PARC EOLIEN D'EPUISAY

Dossier de demande d'autorisation unique

Synthèse du porter à connaissance en vue de l'enquête publique
intégrant la réduction du nombre d'éoliennes

Figure 10 : Aire de l'étude de dangers (500m) / zone de projection de pale

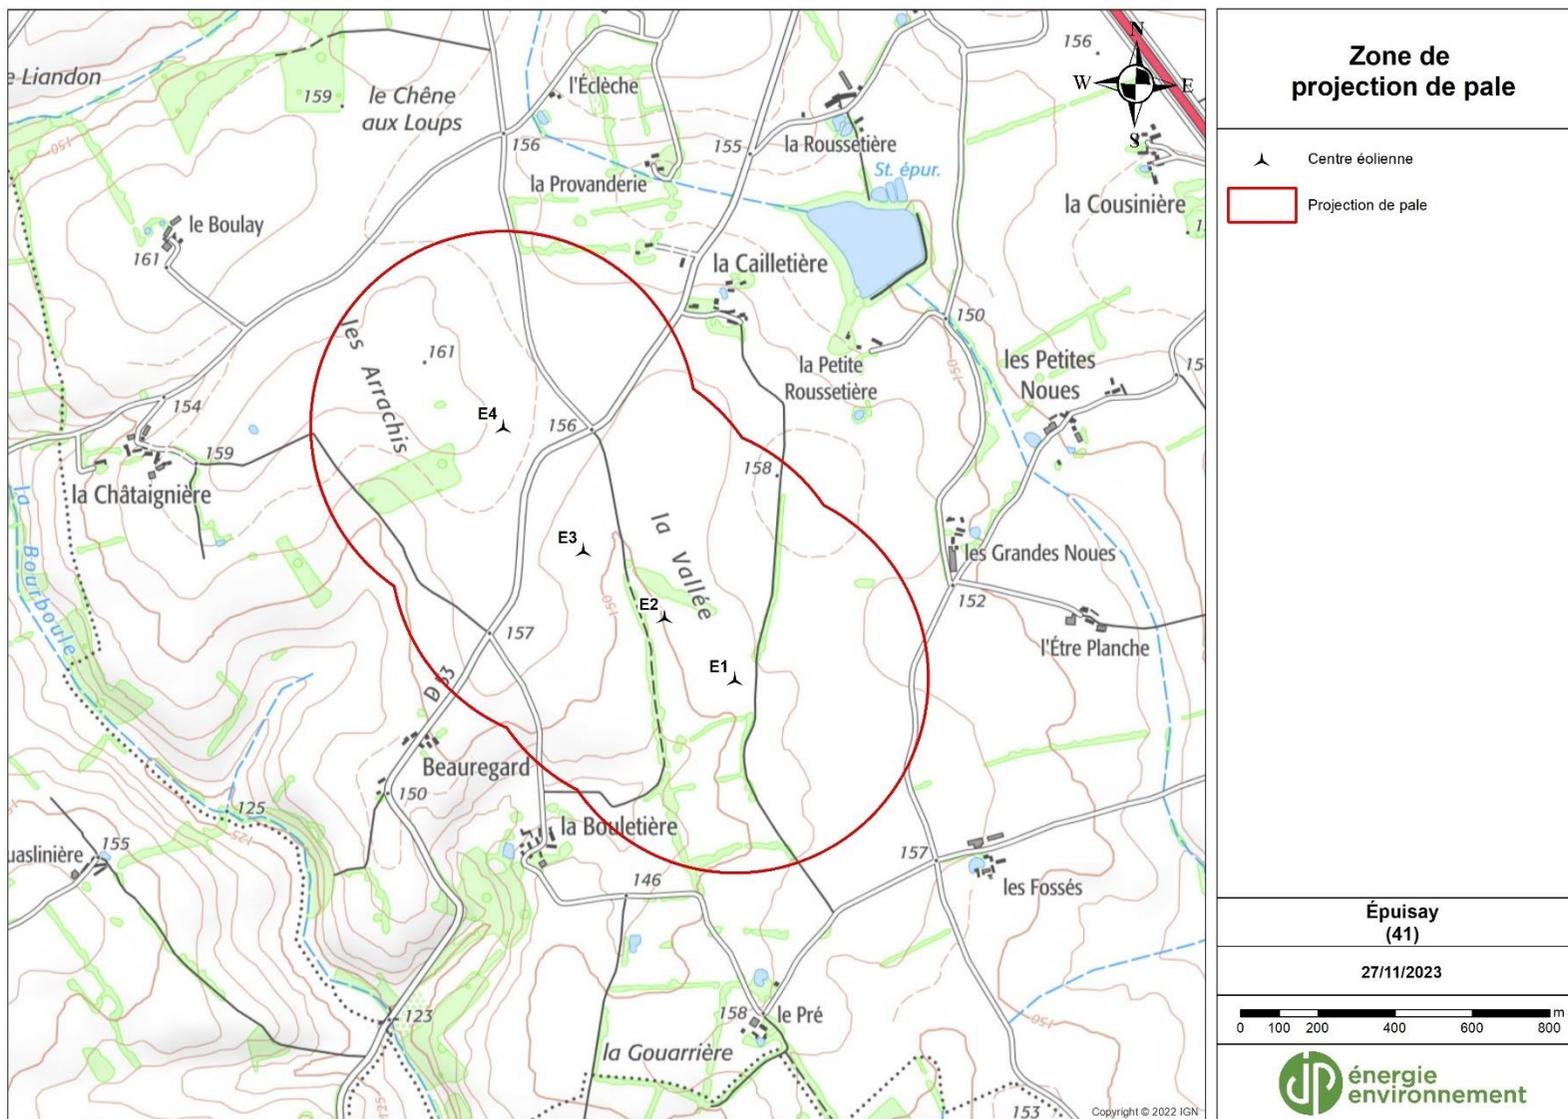
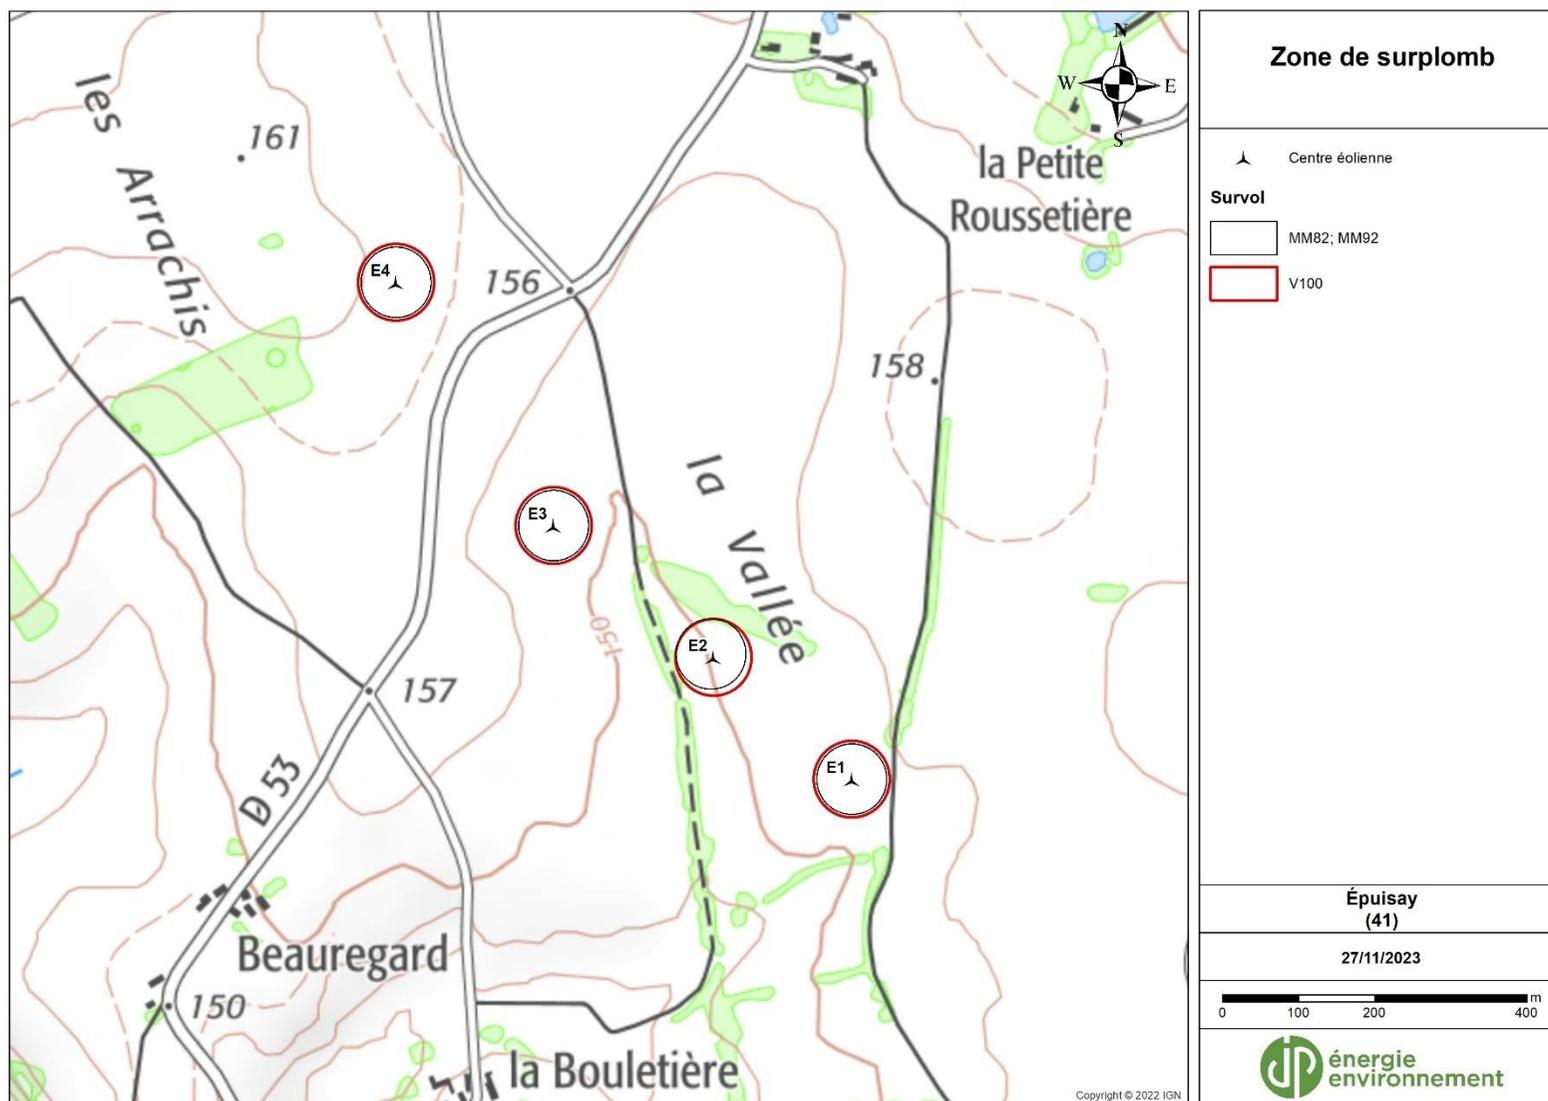
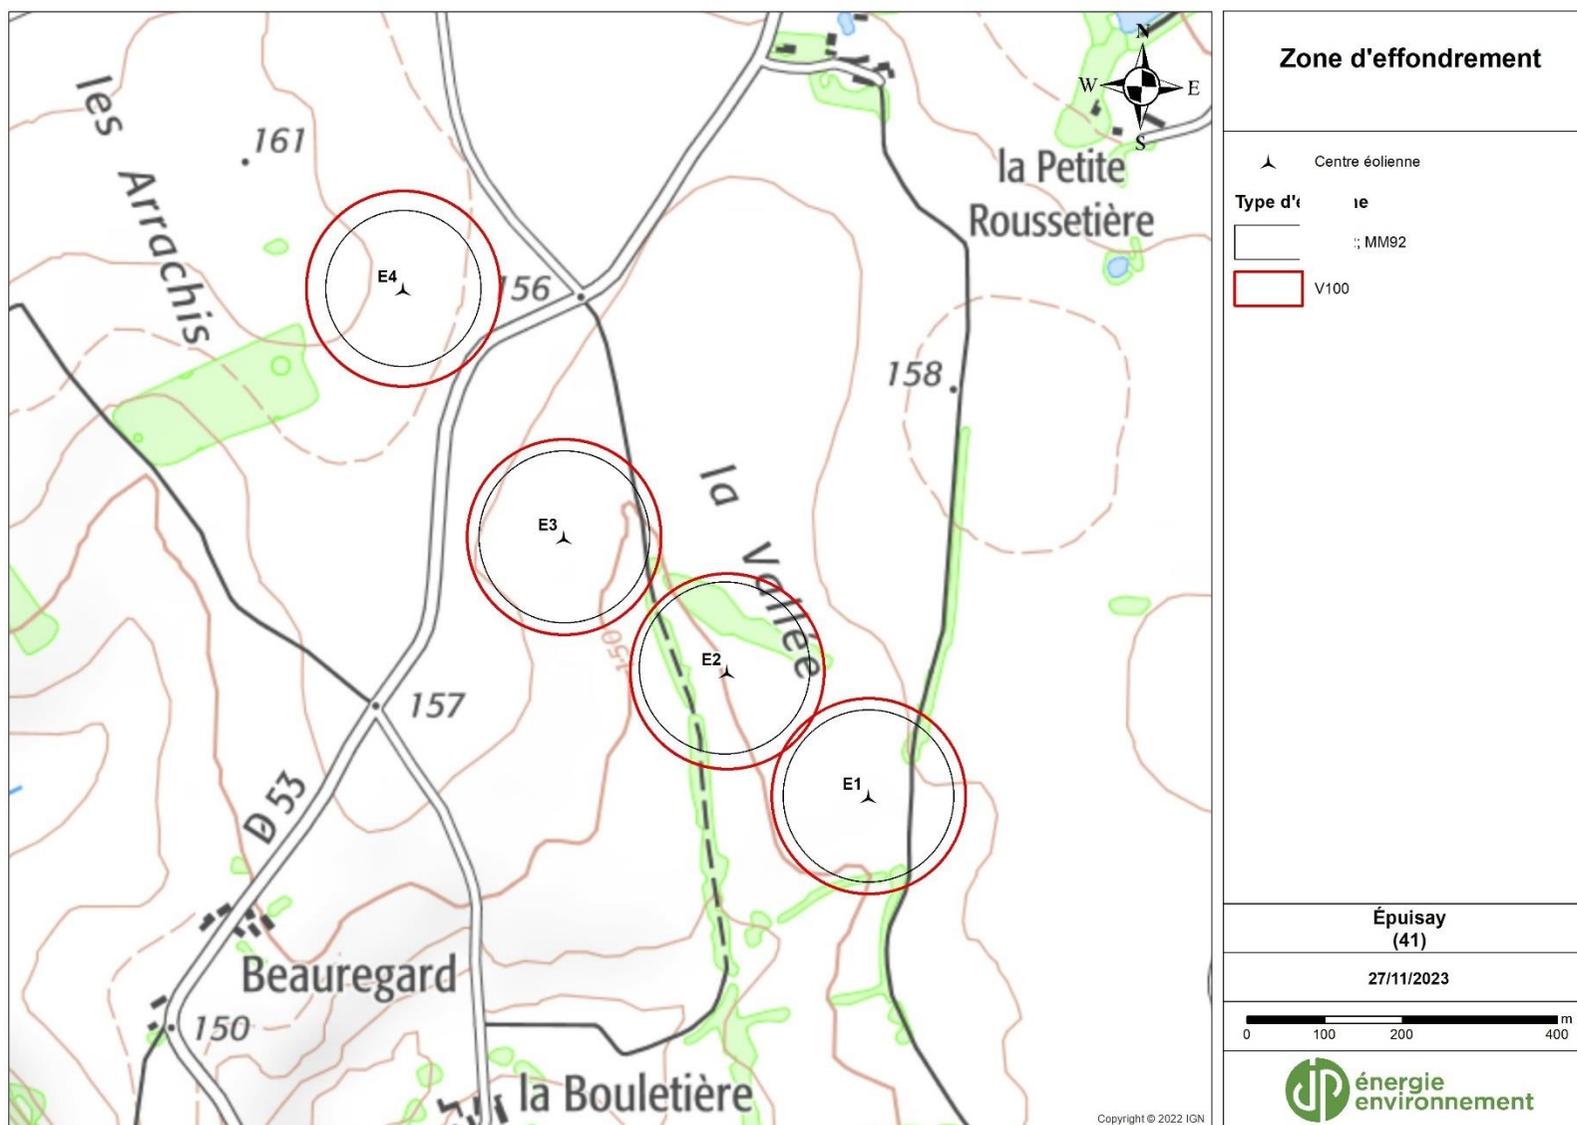
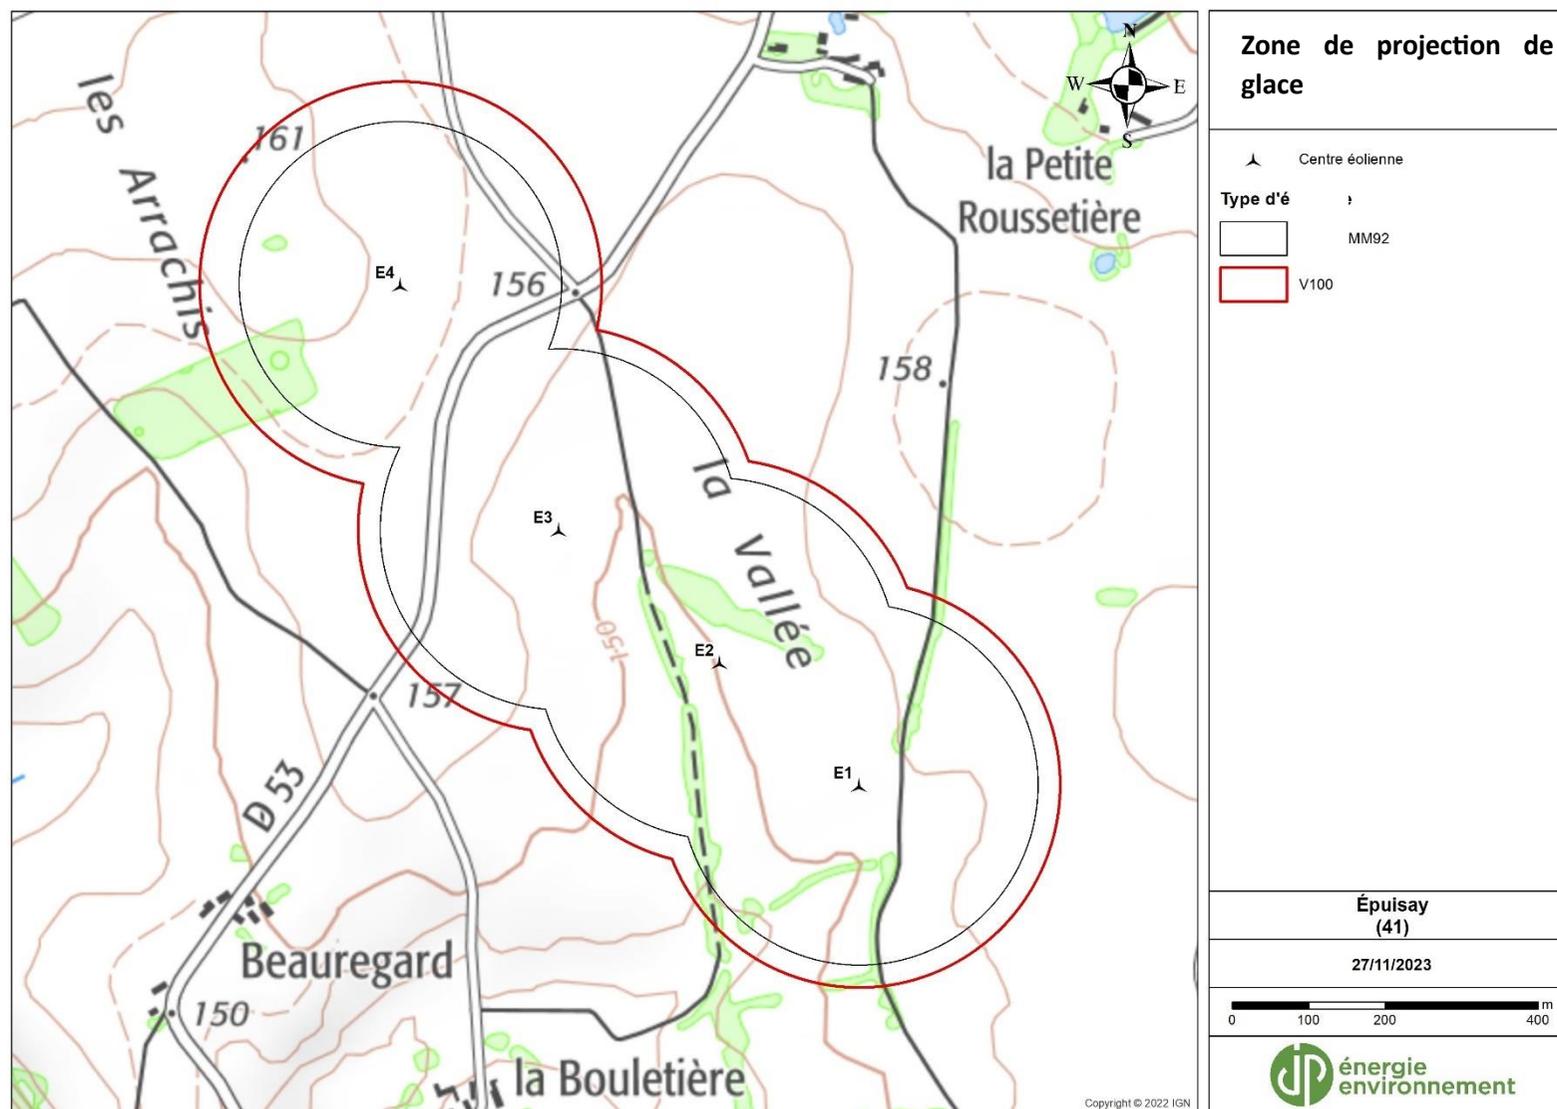
Il définissait une aire d'étude de dangers de 500m autour du parc, qui est réduite grâce au retrait de deux éoliennes (E5 et E6) et à peine modifiée par le déplacement léger de l'éolienne n°2. L'aire de danger de l'implantation modifiée ne contient pas de zone urbanisée, et l'habitation la plus proche est désormais le hameau La Cailletière (à 584m minimum de E4).

Comme présenté sur les figures 10 à 13, la réduction du nombre d'éolienne réduit largement les zones de dangers côté nord du projet. La modification du type d'éolienne a, quant à elle, un impact très faible sur les zones de danger. Les augmentations de surface concernées par les risques sont très limitées, et concernent en majorité des espaces agricoles, terrains non bâtis avec une densité de population très faible.
